改善箇所説明図

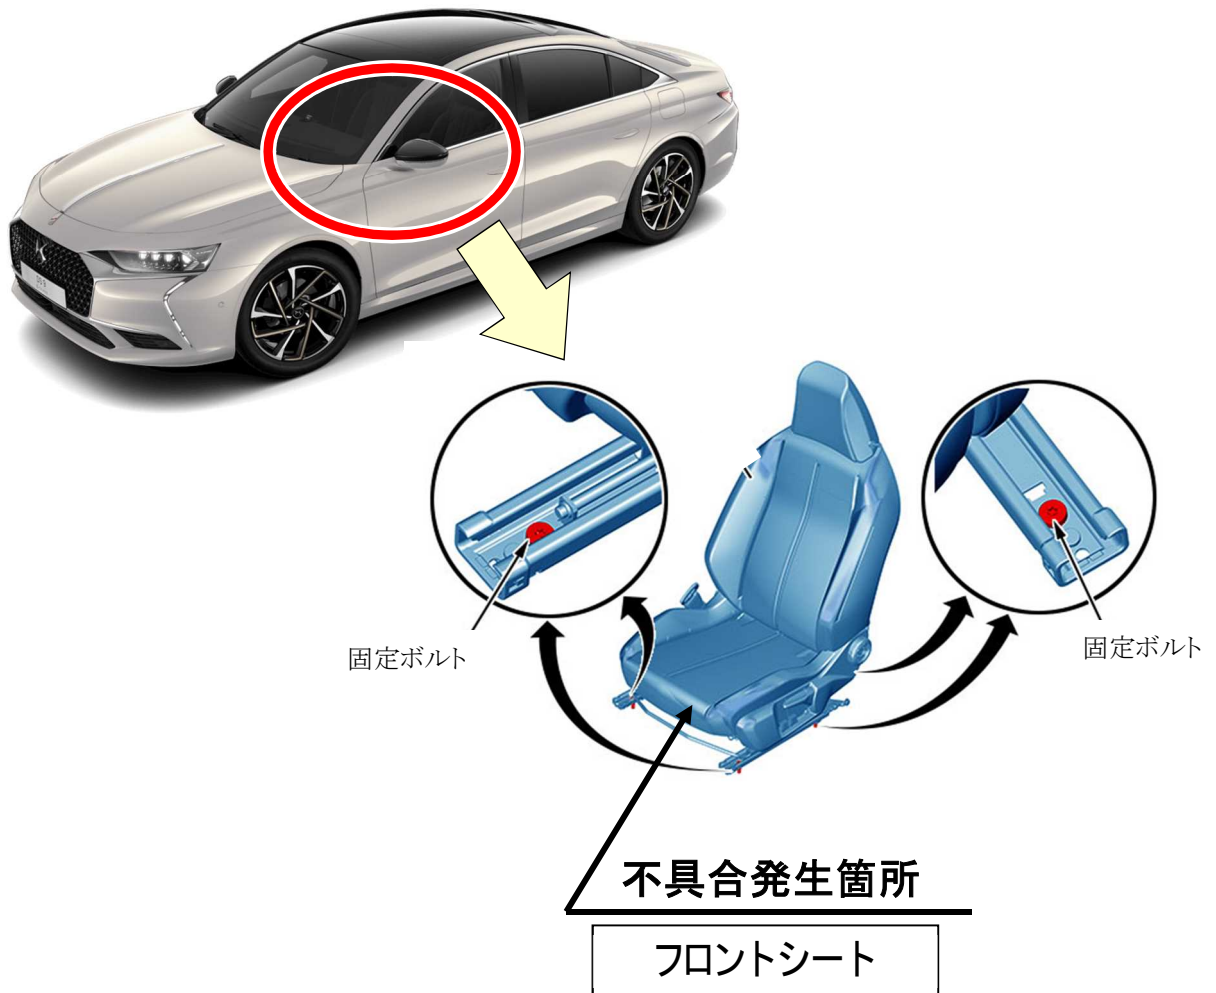
左右フロントシートにおいて、車体に固定するボルトの締付トルクが不十分なものがある。
そのため使用過程においてボルトが緩み、最悪の場合、衝突時にフロントシートが適切に
固定されないおそれがある。

全車両、左右フロントシートの取付ボルトを規定トルクで締め付ける。

識別 : 運転席側ドアロックストライカー上部固定ボルトの頭部に黄色ペイントを塗布する。
